## Werfverslag 2 voor project: Priorijlaan 28 | 8434 Westende (BE)

Nummer: 1012SAW-2

Datum: vrijdag, 23 april 2021

Principeschets

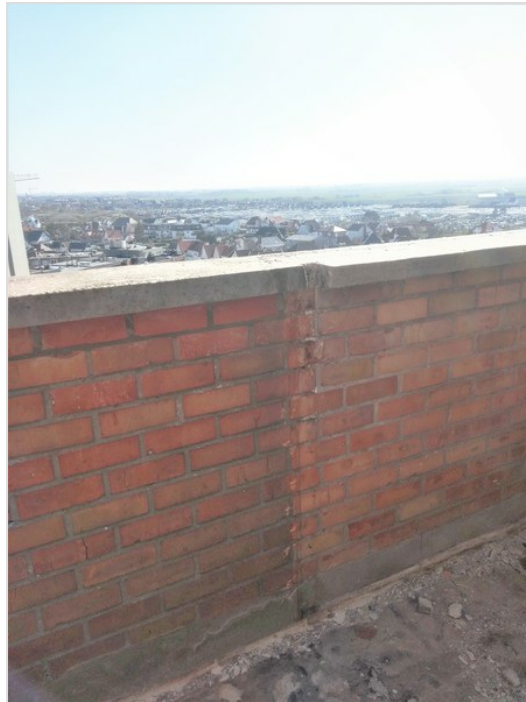
**2.2 Afbraak |  
dakterrassen - verloop  
RWA**

Afbraak dakterras werd aangevat/uitgevoerd. In navolging hierop wordt de verloop van RWA besproken. Horizontaal verloop afvoer komt te vervallen. Nieuwe afloop verloopt via goot onder terras tot RWA op achtergevel. Zie Principeschets.

Verwijderen horizontaal verloop

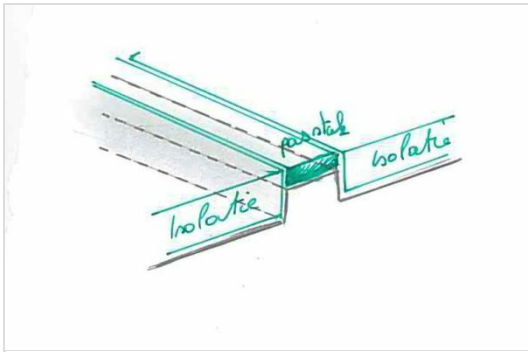
**2.6 Koepel wordt mee vervangen.**

Daar waar de koepel vervangen wordt merkt de ARCH kritiek punt op t.h.v. de nieuwe wand opbouw (isolatie + schalie). na plaatsing koepel zal isolatiedikte en afwerking machinekamer bekeken worden zodoende koepel open kan.

De verluchting, in kader van de te vervallen machinekamer(lift), komt te vervallen uit het gevel vlak.
